**Verslag huishoudelijke elektrische installatie op laagspanning en zeer lage spanning****Algemeen:**

Referentie: 011-20260825-07	Datum controle: 25/08/2026
Keurder: 011

Eigenaar:	Onbekend	EAN-code:	Onbekend
Adres installatie:	Lambrechtschoekenlaan 292 bus 001, 2170 - Antwerpen	Nummer teller(s):	45137054
		Distributienetbeheerder installatie: Fluvius	
Datum uitvoering installatie:	☐ Vóór 01/10/1981 ☒ Tussen 01/10/1981 en 01/06/2020 ☐ Vanaf 01/06/2020		
Type:	☒ Wooneenheid ☐ Niet-huishoudelijk ☐ PV ☐ Batterij ☐ Laadpaal

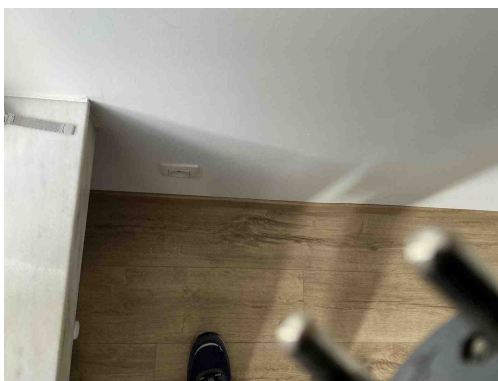
B17 - De voedingsspanning is niet op elk bord vermeld (Boek 1: 3.1.3.3).

Opmerking: Oa bord 1 en 2

B04 - De aanduiding van de kringen, klemmen en/of schakelapparatuur ontbreekt, is onjuist of is onvolledig (Boek 1: 3.1.3.1/5.1.6.1).

Opmerking: Oa bord 1 en 2

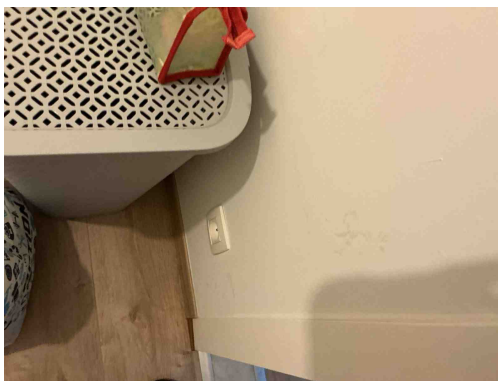
A16 - Er is geen continuïteit van de beschermingsgeleider van de contactdoos (Boek 1: 5.4.3.4).
Opmerking: Oa woonkamer , slaapkamer

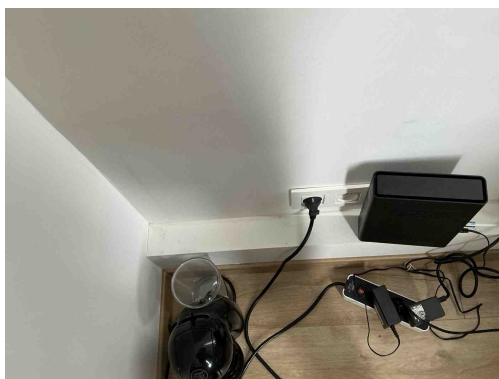
A16 - Er is geen continuïteit van de beschermingsgeleider van de contactdoos (Boek 1: 5.4.3.4).
Opmerking: Oa woonkamer , slaapkamer

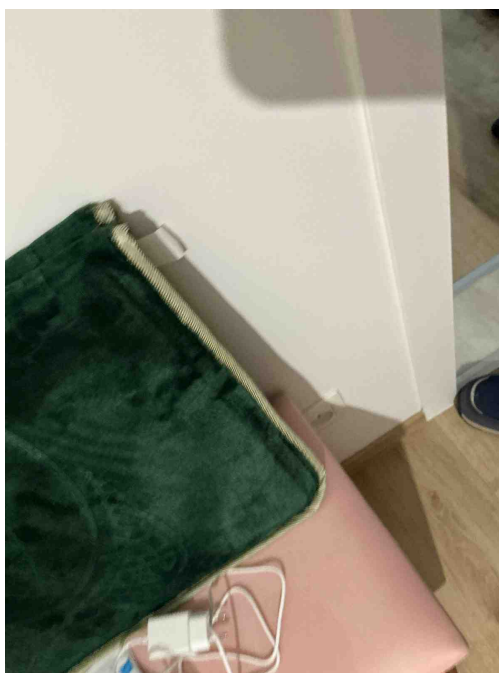
A16 - Er is geen continuïteit van de beschermingsgeleider van de contactdoos (Boek 1: 5.4.3.4).
Opmerking: Oa woonkamer , slaapkamer

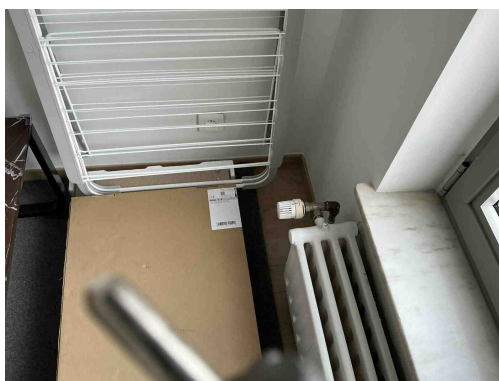
A16 - Er is geen continuïteit van de beschermingsgeleider van de contactdoos (Boek 1: 5.4.3.4).
Opmerking: Oa woonkamer , slaapkamer

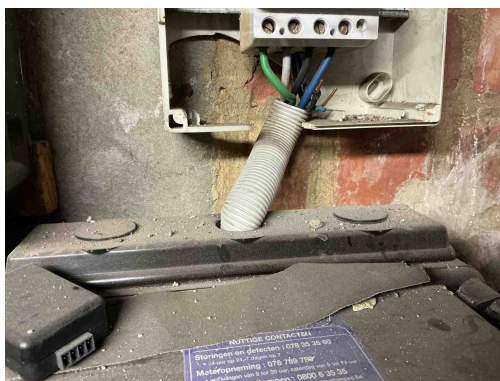
T10 - Bepaalde contactdozen en/of schakelaars zijn niet degelijk bevestigd (Boek 1: 1.4.1.3).
Opmerking: Oa slaapkamer

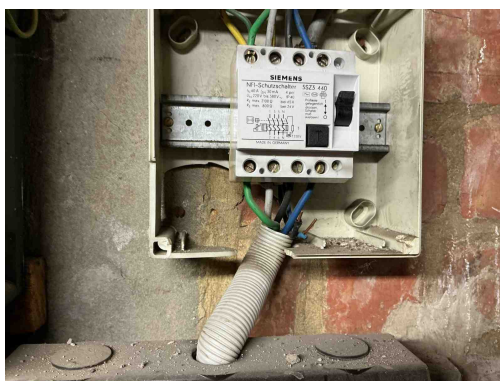
T23 - Het elektrisch materiaal is beschadigd. (Boek 1: 1.4.1.3).
Opmerking: Oa bord 1

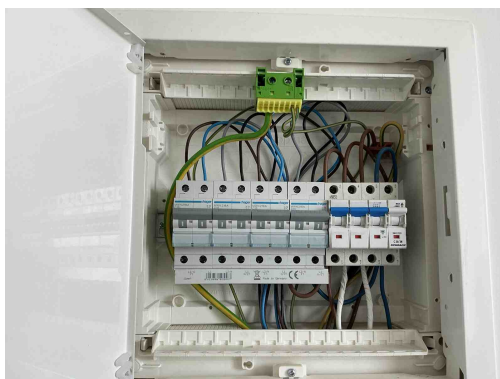
C28 - Niet gebruikte leidingen onder spanning zijn niet op een degelijke manier geïsoleerd of verwijderd (Boek 1: 4.2.1.1).
Opmerking: Oa bord 1
